Европейская экономическая комиссия
Комитет по внутреннему транспорту
**Всемирный форум для согласования правил
в области транспортных средств**
**Рабочая группа по общим предписаниям,
касающимся безопасности**
107-я сессия

Женева, 30 сентября – 3 октября 2014 года

**Доклад Рабочей группы по общим предписаниям,
касающимся безопасности, о работе ее 107-й сессии**
Содержание

Рисунок 1-1 изменить следующим образом:

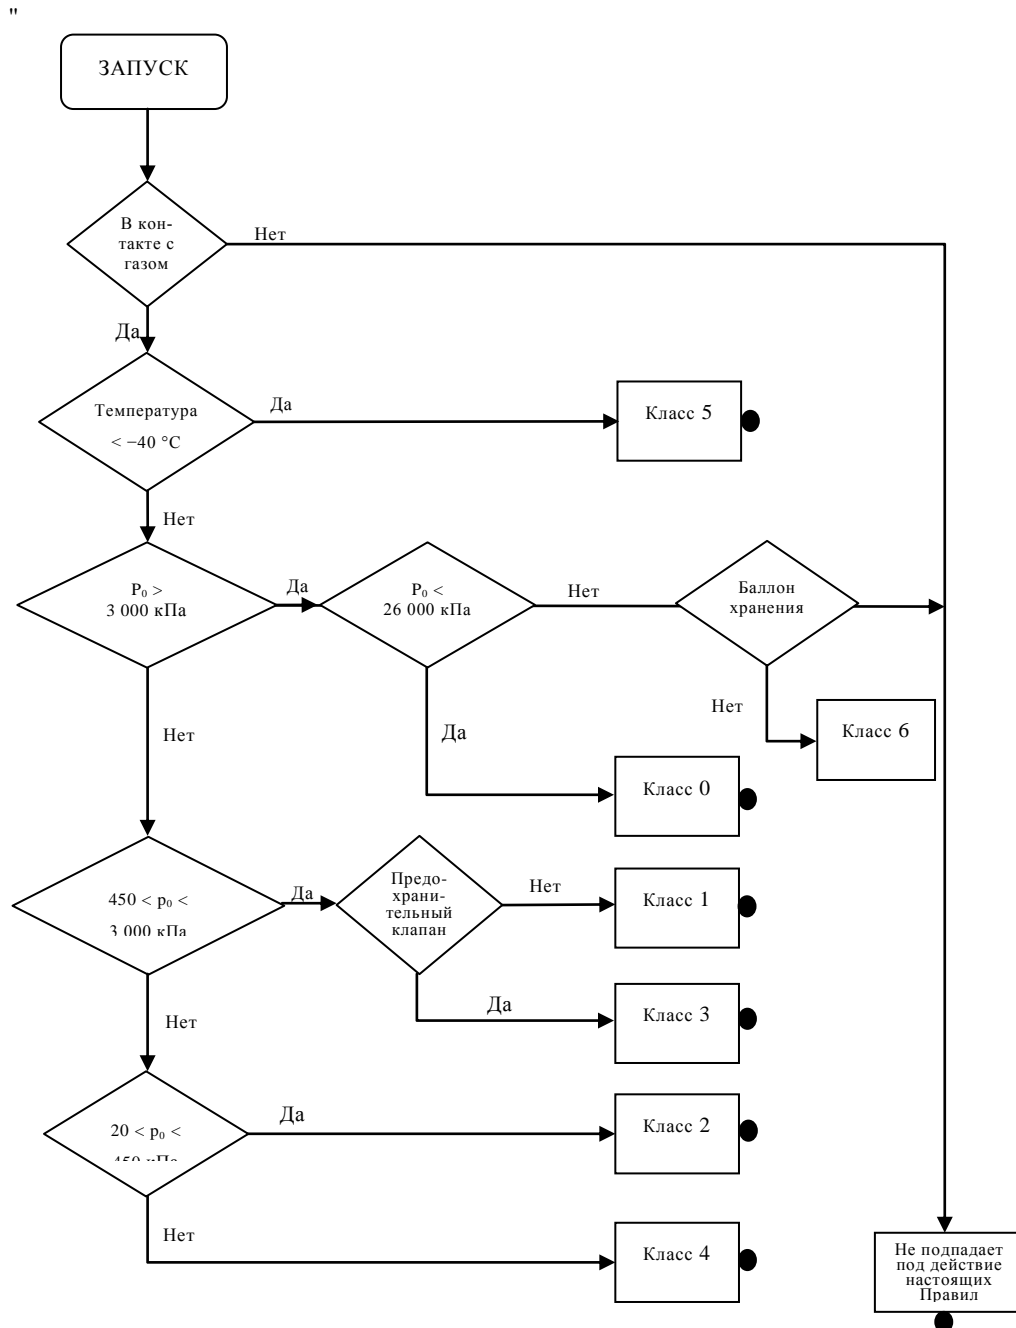
Проект поправок к Правилам № 110 (пункт 22) (на основе документа ECE/TRANS/WP.29/ GRSG/2014/27)

Включить новый пункт 18.3.2.8 следующего содержания:

"18.3.2.8 Накопитель КПП".
